**ANTECEDENTES ADICIONALES**  
**A LA DECLARACIÓN DE OFICIO DEL MINISTERIO DEL MEDIO AMBIENTE PARA**  
**HUMEDAL TRES PUENTES**  
**Agrupación Ecológica Patagónica Humedal Tres Puentes**  
**22 DE FEBRERO 2021**

Figura 1. Representación del polígono propuesto por el Ministerio del Medioambiente para definir el Humedal Tres Puentes (En base al material descargable desde <https://humedaleschile.mma.gob.cl/procesos-de-oficio/>).

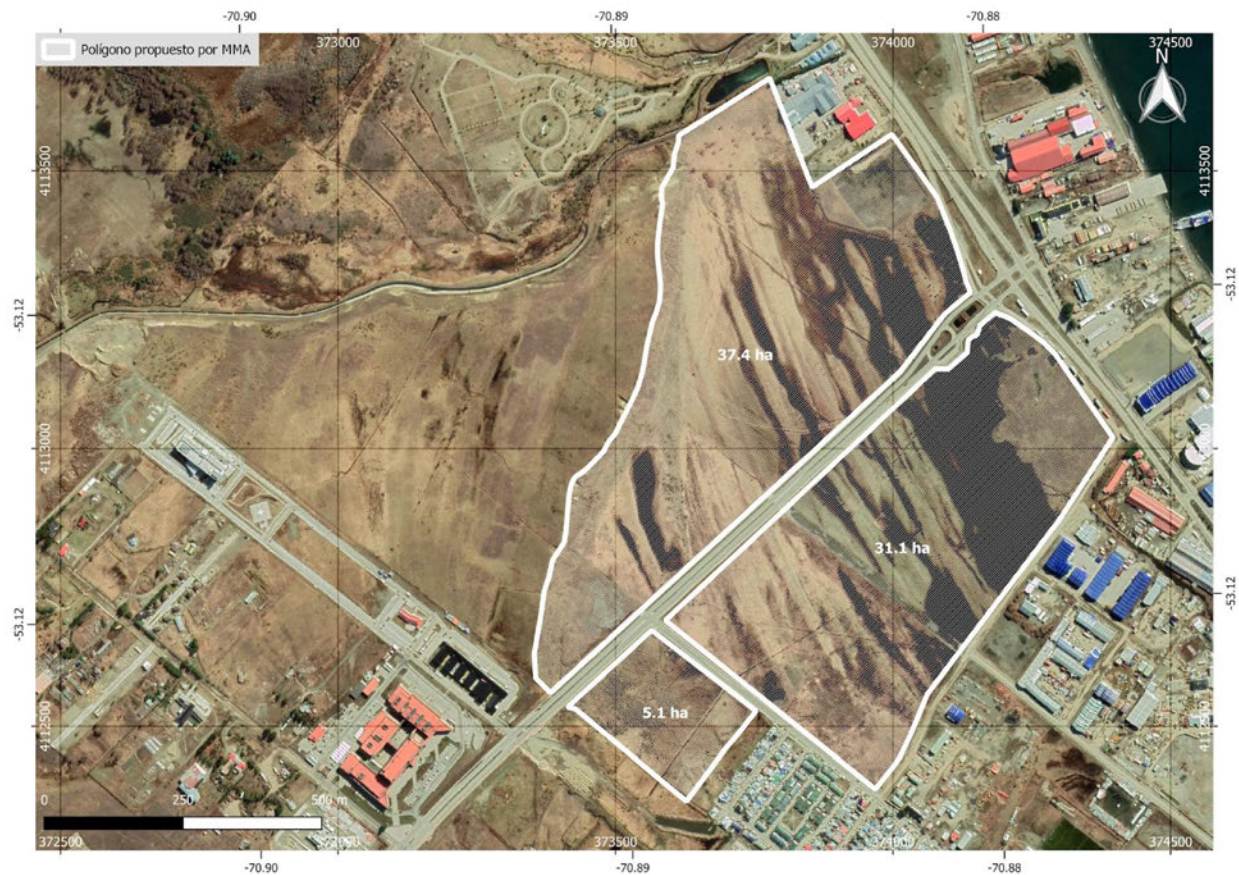
Desde Agrupación Ecológica Patagónica Humedal Tres Puentes, valoramos la definición de humedal urbano Humedal Tres Puentes en Punta Arenas y el polígono que indica el Ministerio del Medioambiente (Figura 1), en este primer proceso. Sin embargo, para cumplir con la protección de los humedales urbanos de Punta Arenas (objetivo de la Ley 21.202/2020 MMA), consideramos indispensable ejercer protección y asegurar un uso sustentable del entorno del humedal, lo cual podrá lograrse si se consideran los elementos ecológicos relacionados con el polígono propuesto por el Ministerio del Medioambiente como, la Terraza (Figura 2) y factores externos que presionan al humedal (actividades en la franja cercana al humedal) (Figura 3 y Figura 4).

Figura 3. Cuenca del Humedal Tres Puentes.

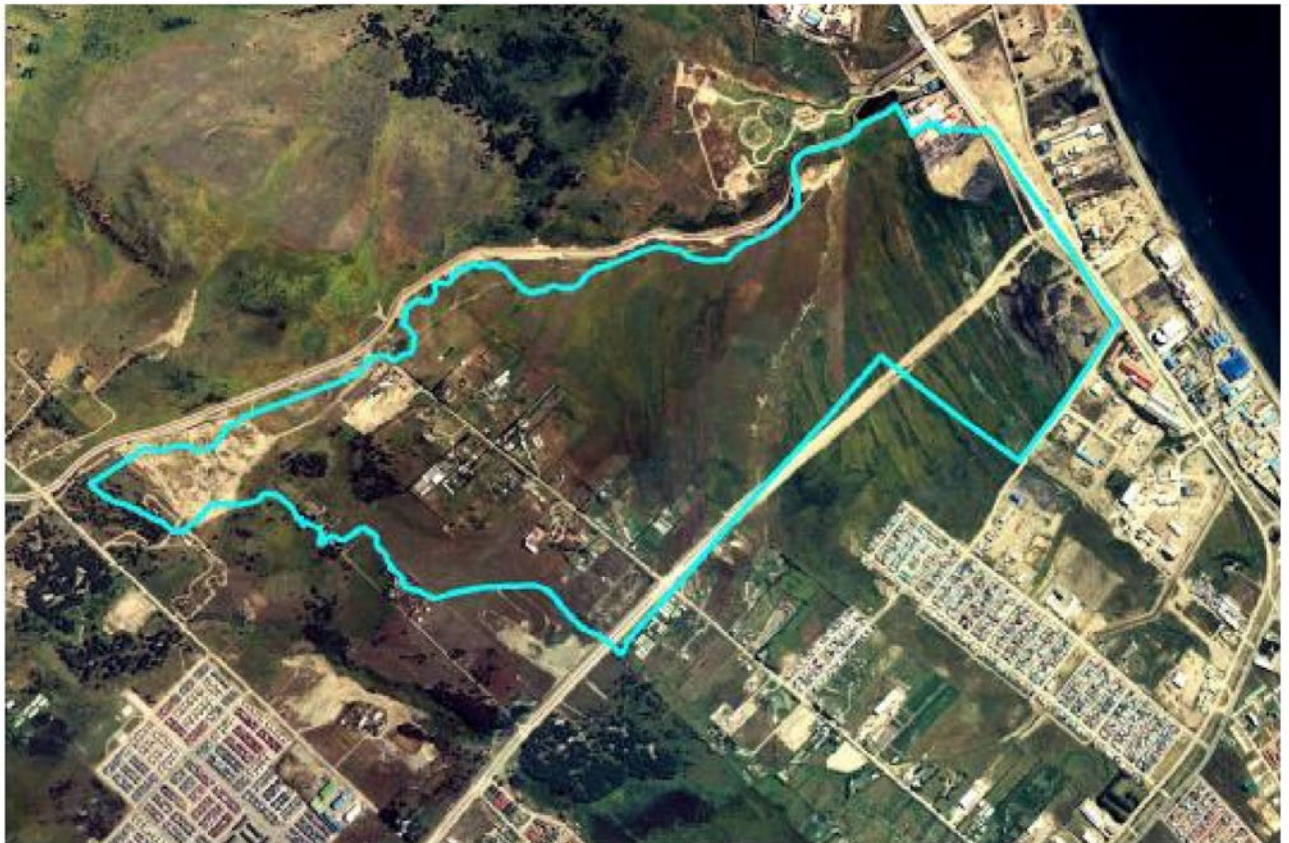
De acuerdo a la Asesoría Urbanística de Punta Arenas (Proyecto parque ecológico Humedal Tres Puentes Código B.I.P. N°30074977-0), la terraza forma parte de la cuenca del humedal Tres Puentes (Figura 3).

Por lo tanto, proteger la terraza es necesario, debido a que es un elemento insuficientemente estudiado y cuyo deterioro, podría afectar la sustentabilidad hídrica del humedal.

*Figura 1: Propuesta de expiación del área considerada en la Res. Ex N°62 de enero de 2020 del Ministerio de Medio Ambiente, sobre la terraza fluvial.*

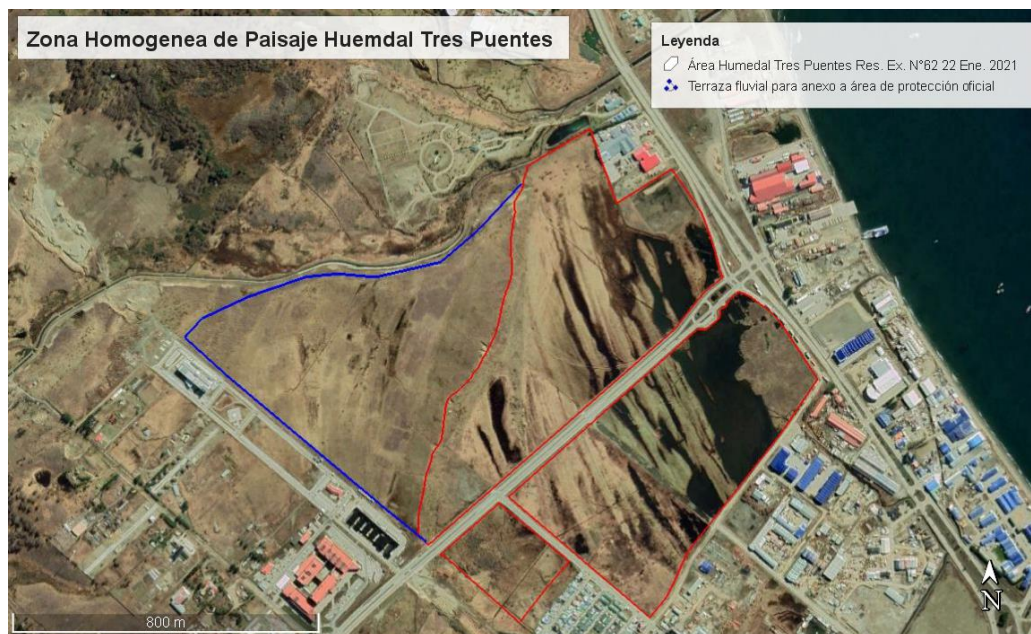
En relación al estudio paisajístico realizado y sobre todo en base a la descripción de los tributos biofísicos que componen el Humedal Tres Puentes, se considera relevante que el área del humedal, que será propuesta como Humedal Urbano Protegido, en el marco de la Ley 20.202 del Ministerio de Medio Ambiente, tome en consideración la extensión propuesta en Resolución 62 Exenta: Da inicio al proceso de declaración, de oficio por el ministerio del medio ambiente, de los humedales urbanos, del 22 de enero de 2021 del Ministerio del Medio Ambiente, área que fue considerada como la unidad paisajística en el estudio realizado que contiene todos los elementos que otorgan una calidad visual destacada en cuanto a la diversidad paisajista, que coincide además con las zonificaciones del Plan Regulador Comunal Vigente ZEP-1, ZP-H y ARN-ID, a la cual recomienda sumar el área de la terraza fluvial ubicada al oeste del humedal, zonificada por el Plan Regulador como ZH-F o Zona Residencial F, destinada para futuros usos residenciales y de equipamiento.

Según las observaciones realizadas en terreno, esta área no solo representa la única zona que forma parte del fondo escénico del humedal de carácter natural, y comparte características como el porcentaje de cobertura de capa vegetal, sino que a nivel de las relaciones ecosistémicas que se dan en el Humedal, sobre esta la terraza fluvial es posible identificar aves, entre ellas caiquenes, bandadas de aves pequeñas, entre otros, que hacen uso de esta zona y/o circulan sobre ella, de esta forma tanto el humedal como la terraza forman parte de la misma Zona Homogénea de Paisaje, nivel jerárquico de paisaje definido en la Guía de Valor Paisajístico del SEA (2019).. No obstante si esta zona llega a convertirse efectivamente en un área urbana no solo se generaría una mayor artificialidad sobre el fondo escénico de esta unidad de paisaje y de la zona homogénea en sí, también se afectaría directamente el hábitat de uno de los principales elementos que otorgan valor paisajístico a esta zona, la avifauna, que se verá desplazada de dicha zona ante la perturbación humana, ante la pérdida de espacios de nidificación y alimentación, la exposición a ruidos y emisiones atmosféricas, y el peligro de colisiones contra estructuras y cables, la aparición de basura y micro basurales y el aumento del riesgo de depredación ante la presencia animales domésticos.

Proteger completamente la Zona Homogénea del paisaje del Humedal Tres Puentes, considerando el área propuesta por la Resolución 62 Exenta del Ministerio de Medio Ambiente (2021) con la anexión de la terraza fluvial, permitirá que sigamos disfrutando de los servicios ecosistémicos estéticos que esta área natural nos brinda, asegurándonos que las generaciones futuras tengan la misma posibilidad, encaminándonos en el cumplimiento de los Objetivos del Desarrollo Sostenible<sup>2</sup> (ODS) particularmente el Objetivo 15 de Vida de los Ecosistemas Terrestres donde se establece la importancia de la diversidad biológica para aumentar la resiliencia de las personas a los efectos de cambio climático.
